**VIEŠOJO PIRKIMO
„REANIMACIJOS IR INTENSYVIOS TERAPIJOS II SKYRIAUS (B KORPUSAS)
PAPRASTOJO REMONTO DARBAI (NR. 9197)“
SĄLYGŲ PAAIŠKINIMAI**

2025-01-10 CVP IS pranešimas Nr.24804

Mazgas Nr.1

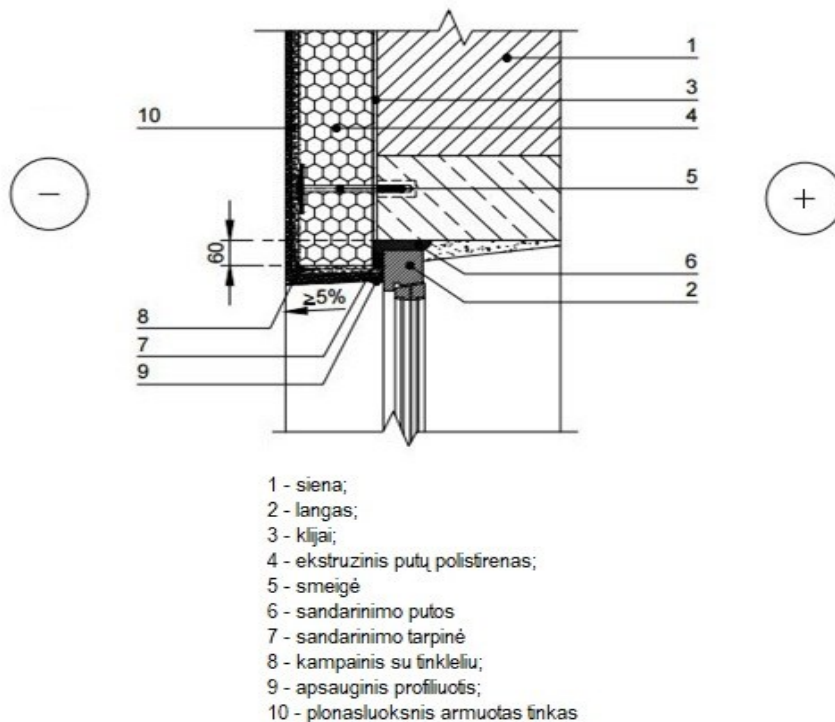
Prašome nurodyti ar bus paprastojo remonto darbų metu yra Būtinybė keisti išorinius langus, Išorės ir vidaus palangės. Jei taip Prašome pateikti specifikacijas.

Informuojame, kad išorinių langų keisti nereikia. Tvarkant langų angokraščius būtina patikrinti ir, esant poreikiui, sutvarkyti tarpus tarp sienos ir lango rėmo, užpurškiant montažinėmis poliuretano putomis. Visi langų angokraščiai lyginami, klijuojamos (*ne mažiau kaip 20 mm storio*) ekstruzinio putų polistireno plokštės, kad būtų uždengtas tarpas tarp lango rėmo ir sienos. Angokraščių plokštumos armuojamos, statomi išoriniai glaistymo kampai (*žr. mazgo Nr.1 detalę*). Išorės skardinės palangės nedemontuojamos. Vidinės betoninės palangės remontuojamos ir apdailinamos pagal darbų užduoties aprašą. Betoninės palangės, kurios patenka į šildomų sienų zoną, yra nupjaunamos lygiai su sienos plokštuma, o palangių paviršius apdailinamas sienine apdailine medžiaga.
